## **Additif 128 : Règlement n° 129**

### **Amendement 6**

### **Prescriptions uniformes relatives à l'homologation des dispositifs améliorés de retenue pour enfants utilisés à bord des véhicules automobiles**

Dispositif d'application de la force II

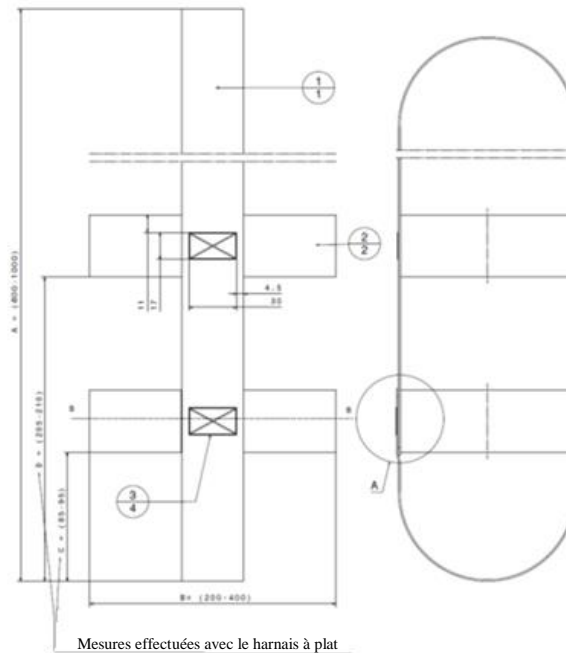
Annexe 21, lire :

Figure 1

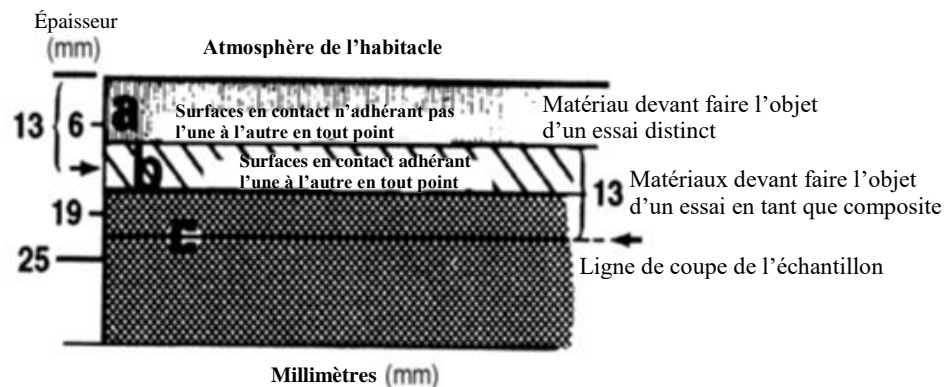
Ajouter une nouvelle annexe 23, libellée comme suit :

Le matériau A présente une interface non adhérente avec le matériau B et doit faire l'objet d'un essai distinct.

Une partie du matériau B est située à moins de 13 mm de l'atmosphère de l'habitacle, et les matériaux B et C adhèrent l'un à l'autre en tout point de contact. Par conséquent, B et C doivent faire l'objet d'un essai en tant que matériau composite.

La découpe est pratiquée dans le matériau C comme le montre la figure 1, de manière à obtenir un échantillon de 13 mm d'épaisseur.
